**Aménagement de l'A480
et de l'échangeur du Rondeau
dans la traversée de Grenoble**

**ENQUETE PUBLIQUE RELATIVE A LA DEMANDE
D'AUTORISATION ENVIRONNEMENTALE
Pour le projet d'aménagement de l'A480**

Rapport de la commission d'enquête

Enquête réalisée du 3 septembre au 3 octobre 2018

Figure 1 : Risque d'embâcle au niveau d'une double pile – État projet
Il faut tout de même souligner qu'en situation actuelle, le risque d'embâcle n'est pas négligeable comme le montre le schéma suivant :

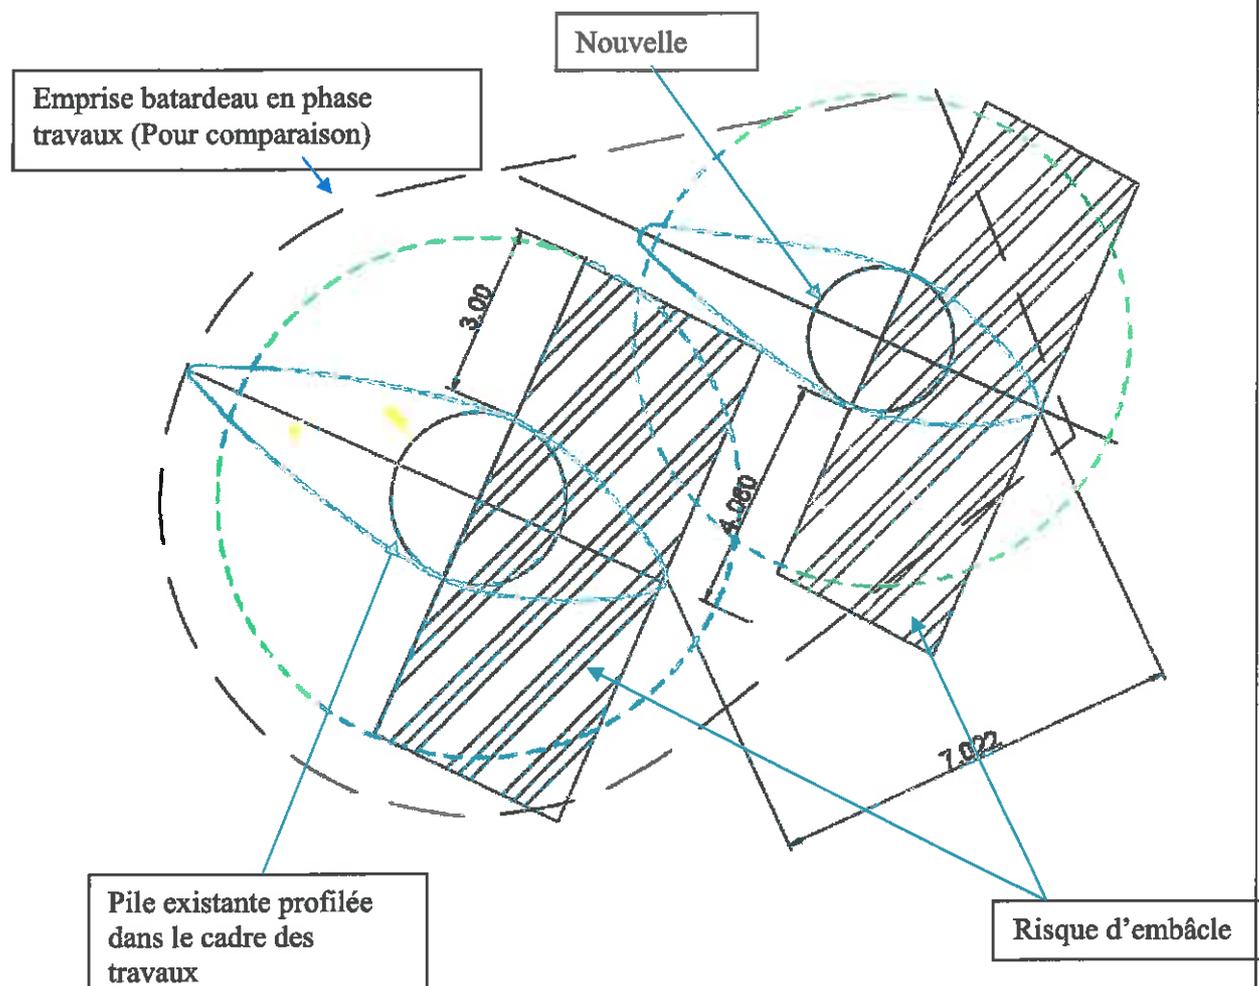
Le plan montre que les deux amoncellements d'embâcles pourraient se liasonner et donc obturer intégralement l'entre-deux piles.

Ce cas, extrême en supposant un amoncellement sur toute la hauteur d'eau, offrirait un obstacle à l'écoulement un peu inférieur à celui généré par le batardeau utilisé en phase travaux. Par ailleurs, le volume d'embâcle serait très inférieur à celui mis hors d'eau par le batardeau. Cette analyse laisse à penser que, dans ce cas extrême, la surélévation de la ligne d'eau générée par les embâcles pourrait s'apparenter (en restant inférieure) à la surélévation engendrée par les batardeaux en phase travaux.

Concernant les embâcles localisés au droit des piles du viaduc de l'Isère, la demande d'EDF porte, de façon plus explicite sur la prise en charge par AREA de leur évacuation. Il est précisé que, dans le cadre de la convention en cours de finalisation entre AREA et EDF, qui sera validée par le service POH de la DREAL, AREA s'est clairement engagé à en assurer la prise en charge.
